정기(기동점검) 점검 결과보고

[강남순환도시고속도로 건설(8공구)]

- 점검일시 : 2018.07.16 (월)
- 점검결과
- ◆ 점검자 : 정진혁, 박수엽

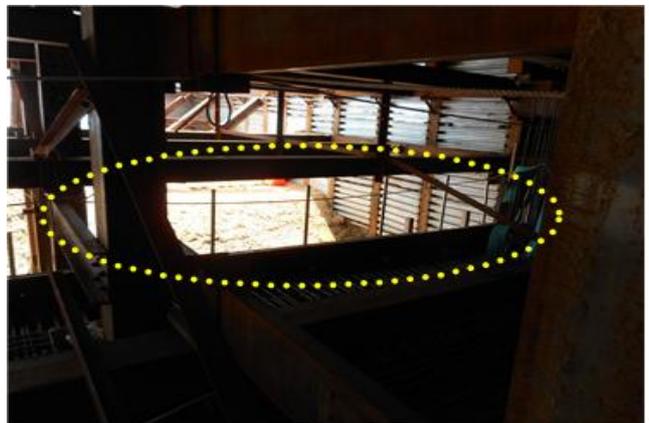
- 현장 전체적으로 사용중인 자재운반구가 적재 하중 및 적재 높이(운반구의 90% 이내) 표시 없이 사용중으로 보완요망
- ※ 건설안전 기본지침(개정) 공통-013(자재운반구)
